改善箇所説明図

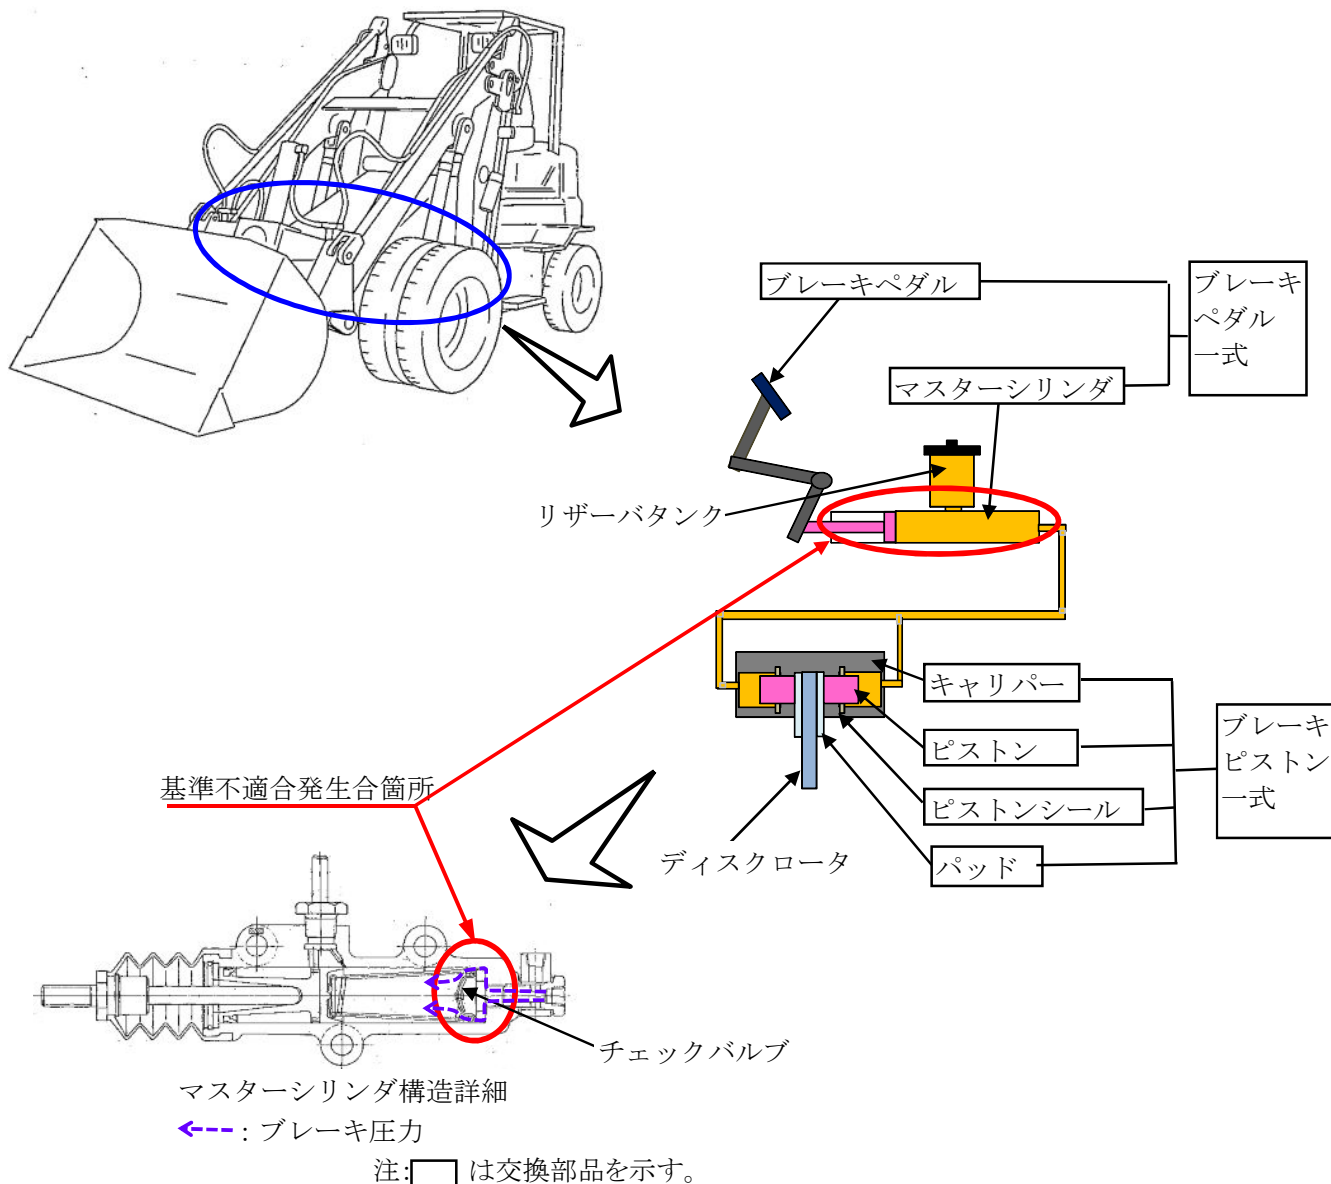
ショベル・ローダのディスクブレーキ装着車において、マスターシリンダに備えられているチェックバルブの気密性が不足しているため、ブレーキ配管内の圧力が低下する場合がある。そのため、そのまま使用すると、ブレーキペダルの踏み込み量が多くなり、制動停止距離が伸びる場合がある。

全車両、ブレーキペダル一式及びブレーキピストン一式を対策品に交換する。

識別: マスターシリンダに白色ペイントを塗布する。

白色ペイントを塗布
